REPONSES AUX QUESTIONS  
DU MINISTÈRE DE L'ENVIRONNEMENT DU QUÉBEC

ÉTUDE D'IMPACT SUR L'ENVIRONNEMENT  
POUR LE PROJET: ROUTE 155, SECTION 180

AVRIL 1985

Etude du Talus rocheux au ch: 19+000

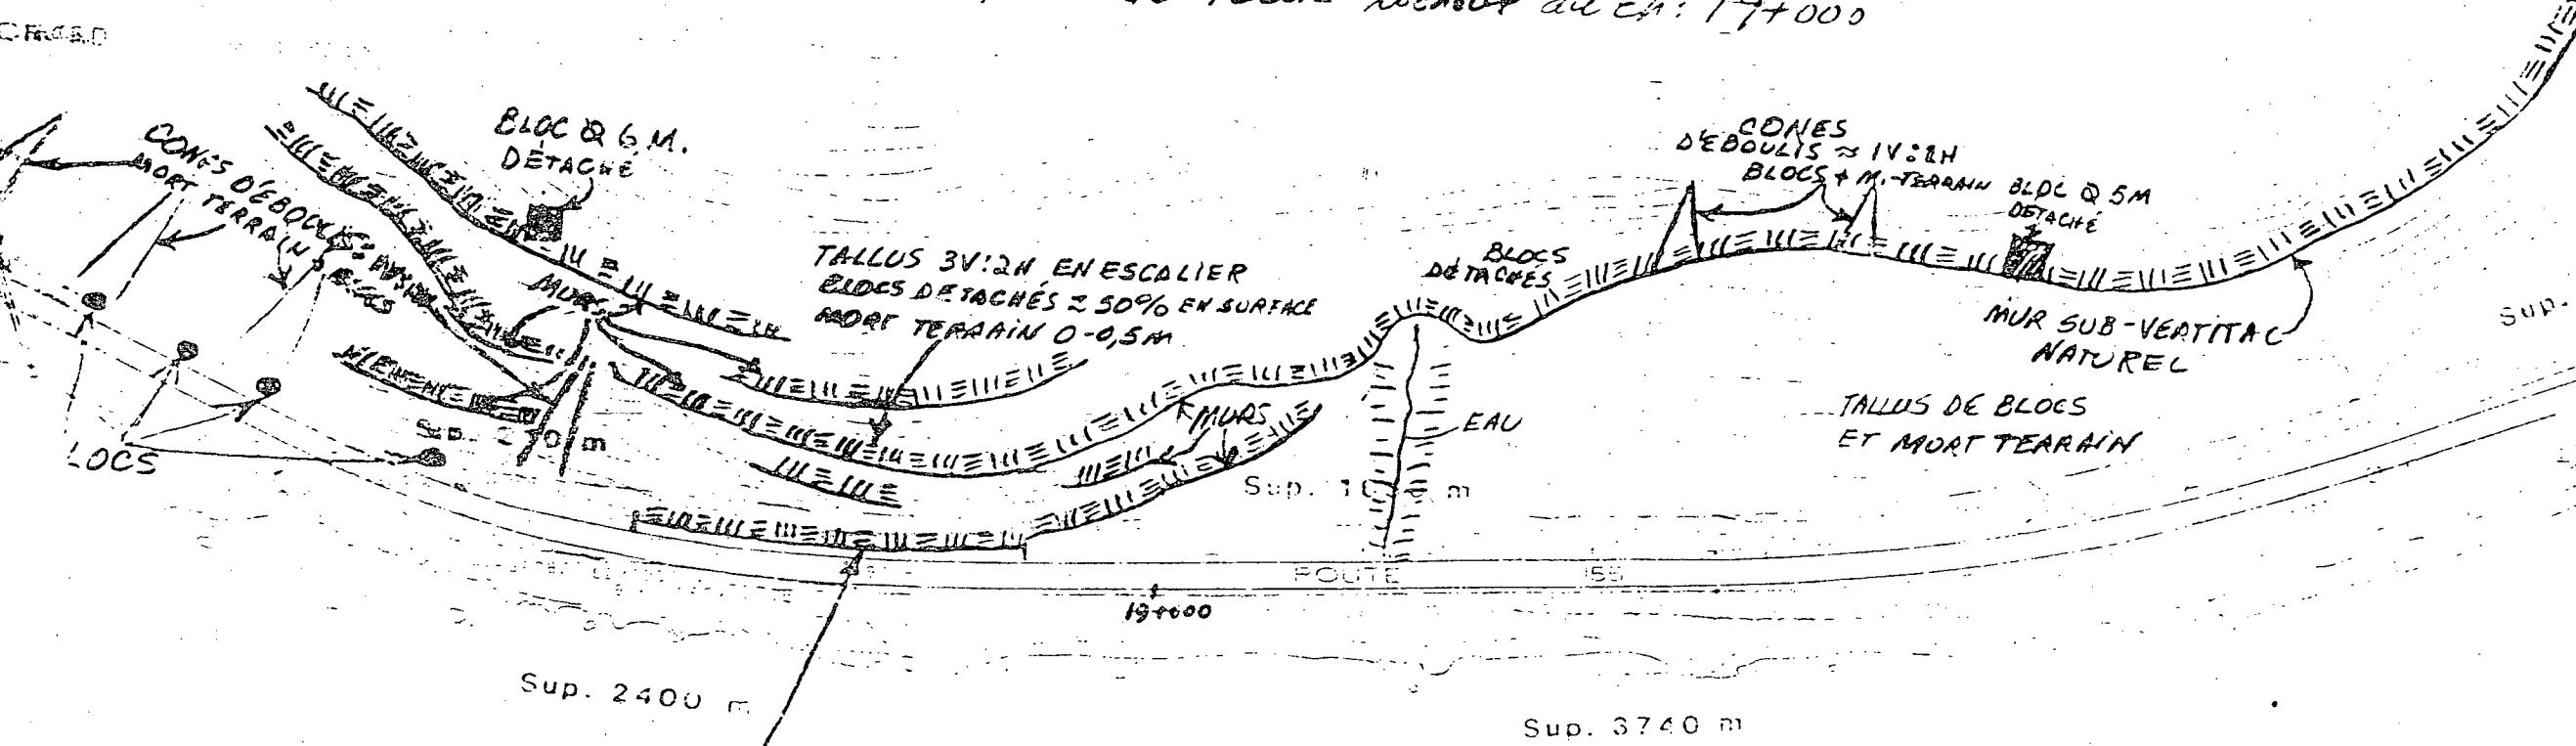
Pour répondre à votre demande de précision, nous joignons en annexe 1 de la présente, un avis technique donné par le Service des sols et chaussées de notre Ministère sur l'alternative d'une coupe de roc au chaînage 19+000. Cet avis comprend une description du massif à cet endroit et des problèmes appréhendés inhérent à une telle variante.

Dans les conditions présentes sur le terrain, nous recommandons d'éviter totalement de toucher au massif rocheux et de prévoir un empiètement en bordure de rivière pour le choix du tracé final.

p.j. plan-témoin

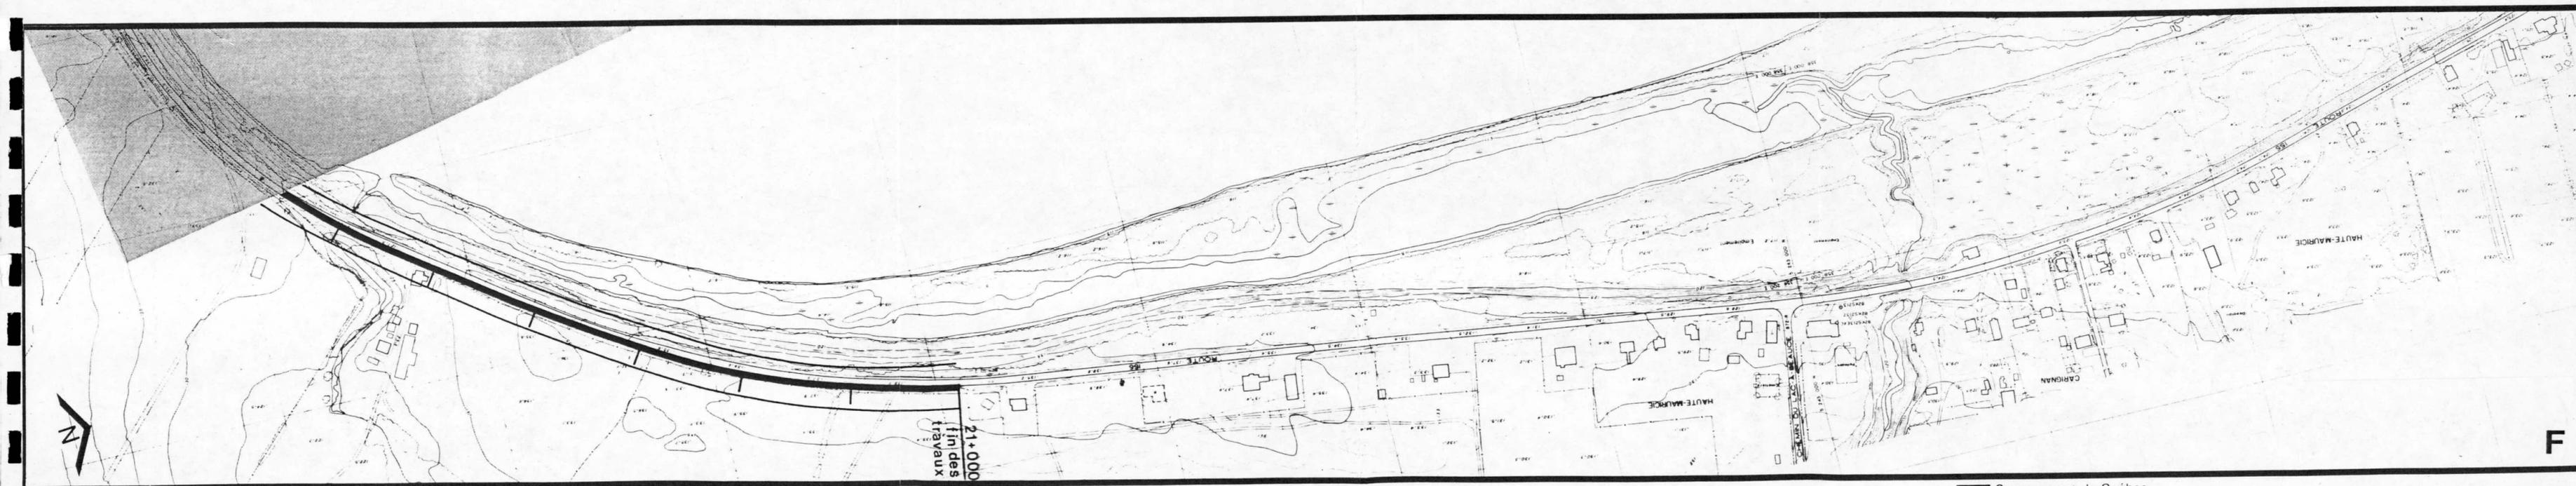
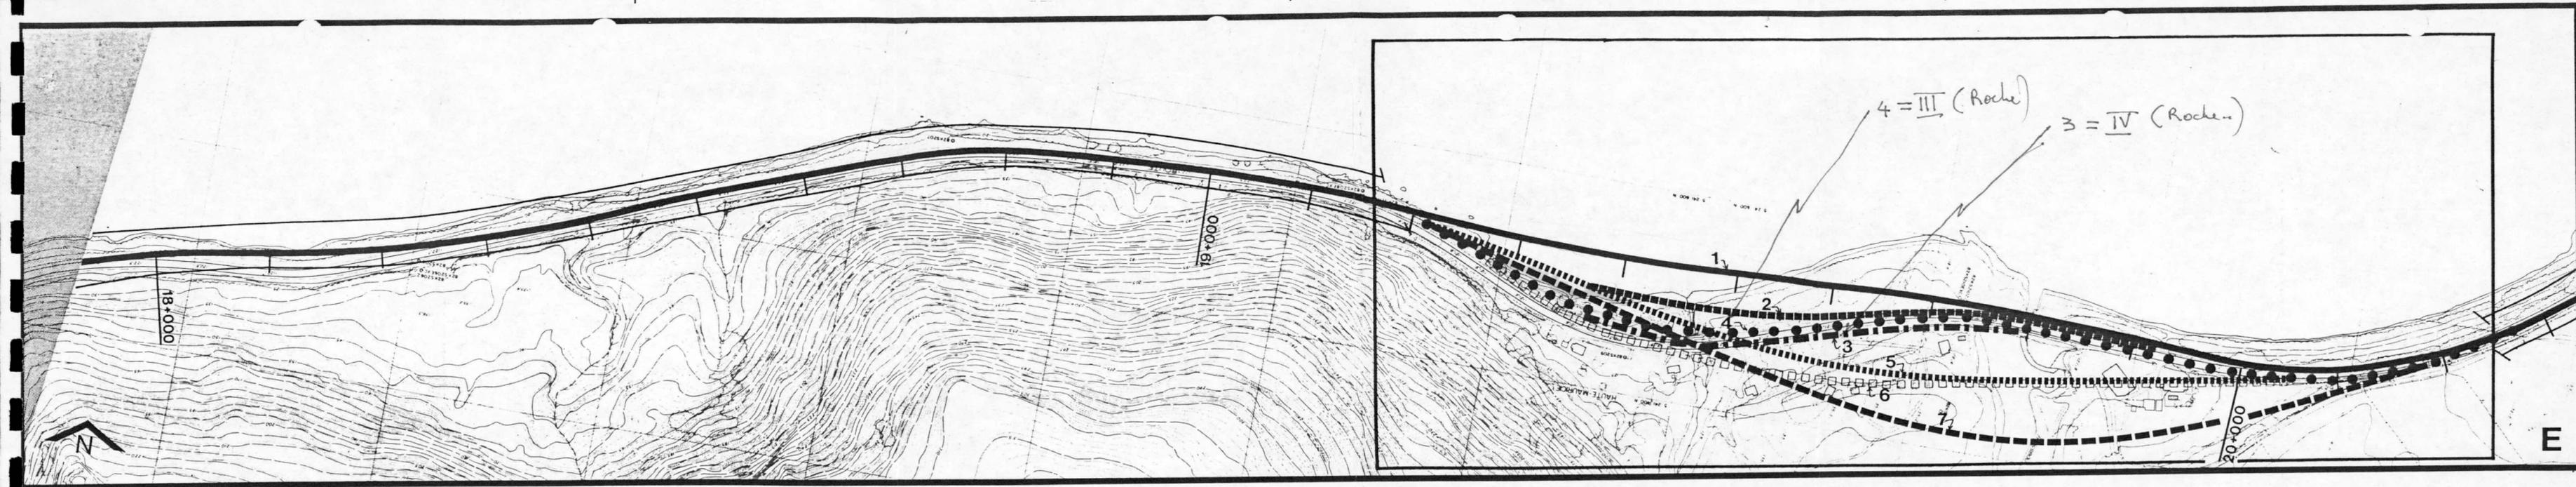
Pour permettre de visualiser ces contraintes qui empêchent l'élaboration de tracés alternatifs, nous joignons en annexe 2 de la présente la cartographie morphosédimentologique des terrains compris dans ce projet. Cette cartographie a été réalisée par le Service des sols et chaussées de notre Ministère.

De plus, à l'annexe 3, nous joignons le rapport technique fait par la Division des tracés expliquant le but et la description du projet. Ces deux documents répondront à votre interrogation.

À la lumière de l'analyse très constructive et positive des sept variantes décrites précédemment et en tenant compte de l'ensemble des contraintes rencontrées, le Service des tracés et projets recommande que les variantes 1, 4 et 5 servent à l'étude comparative des variantes sur le plan environnemental dans le suivi de l'étude d'impact et ce, pour les raisons suivantes.

Le Service des tracés et projets propose que la variante 1 soit retenue sur ce projet puisqu'elle répond le plus adéquatement aux attentes envisagées du prometteur dans son plan de réfection de la route 155 entre Grandes-Piles et La Tuque.

PO-80463

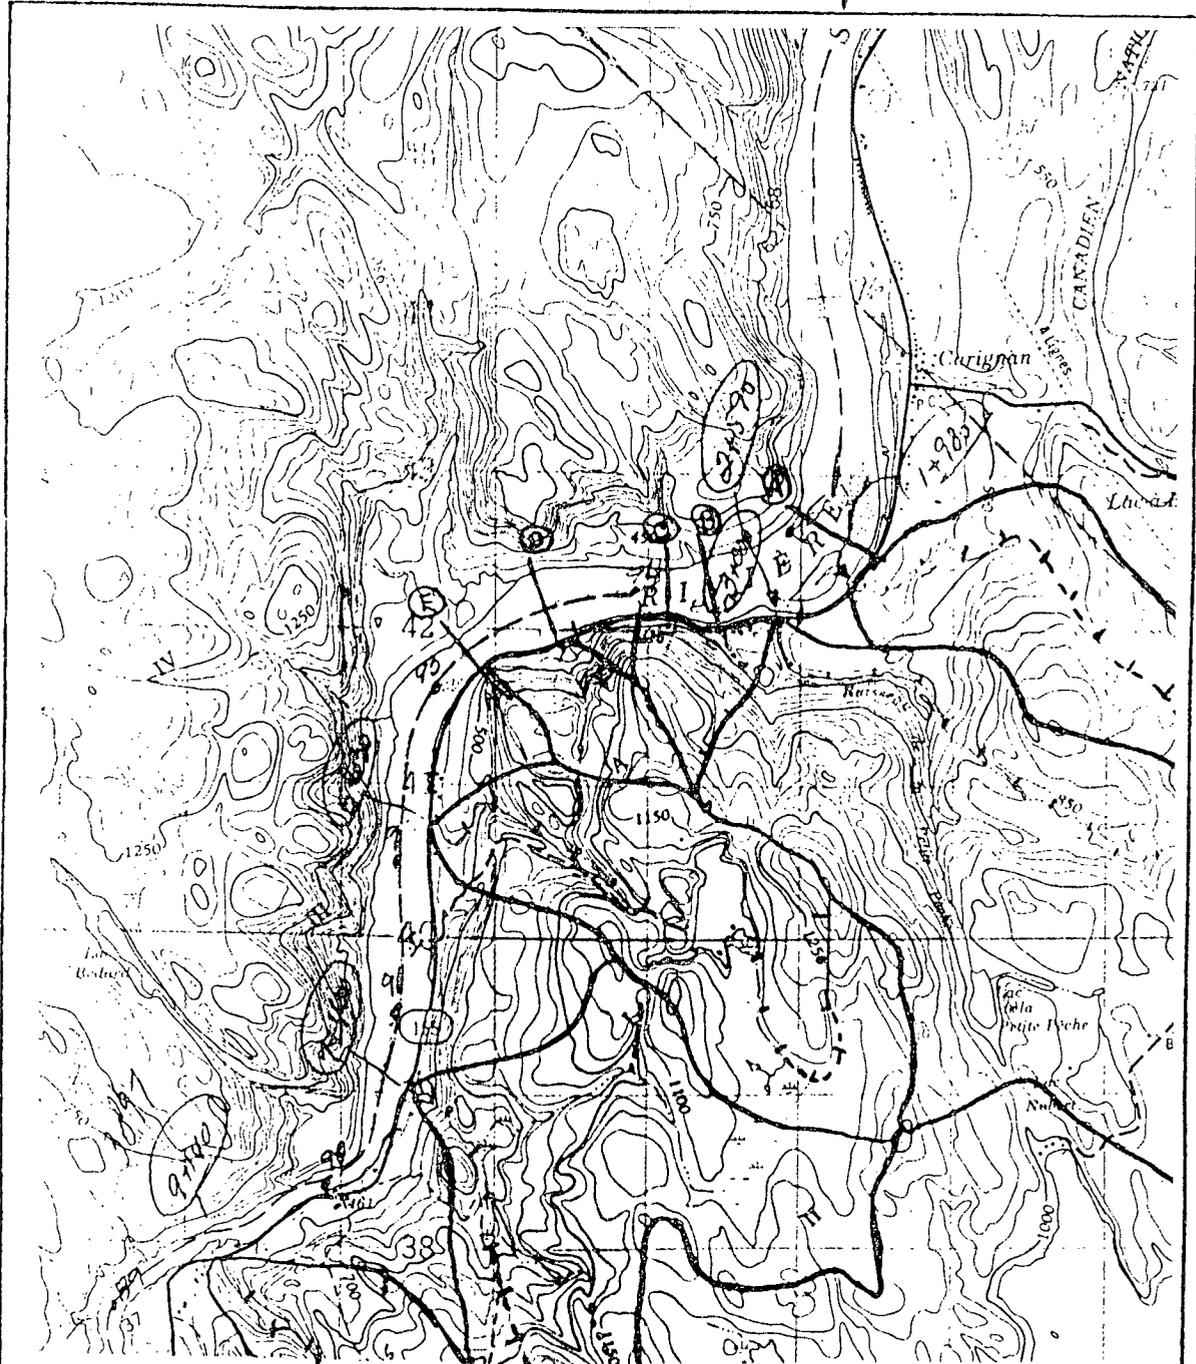
Vous trouverez, à l'annexe 5, trois avis techniques donnés par le Service de l'hydraulique du ministère des Transports:

- 1) Le 11 novembre 1983; cet avis porte sur l'ensemble du projet à l'étude. Il s'agit d'une étude préliminaire.
- 2) Le 8 mars 1984; on étudie en détail cinq sections du projet à l'étude qui pouvaient apparaître génératrices d'impact.
- 3) Le 27 août 1984; il s'agit d'une étude spécifique pour les chaînages 19+260 à 19+500.

À la section B (ch. 19+350), l'impact de l'empiètement est plus important et résulte en une augmentation moyenne de près de 20% de la vitesse moyenne d'écoulement. Celle-ci passe, par exemple, de 0.86 m/sec. à 1.02 m/sec. pour la crue d'une période de retour de 25 ans. À noter que par comparaison la vitesse moyenne d'écoulement à la section E (non affectée par les travaux projetés) est de 1.32 m/sec. Les vitesses moyennes modifiées demeurent cependant inférieures aux vitesses moyennes maximales rencontrées sur le tronçon immédiat dans son état naturel.

Les majorations de la vitesse moyenne engendrées par les empiètements n'auront que des impacts morphologiques mineurs et, à toute fin pratique, inexistantes en ce qui concerne les tronçons représentés par les sections E, D, C et A. Quant à l'empiètement au voisinage de la section B, l'augmentation relative de la vitesse de quelques 20% impliquera un réajustement morphologique au niveau de la forme de la section d'écoulement. Ces modifications se produiront cependant à l'intérieur des limites actuelles.
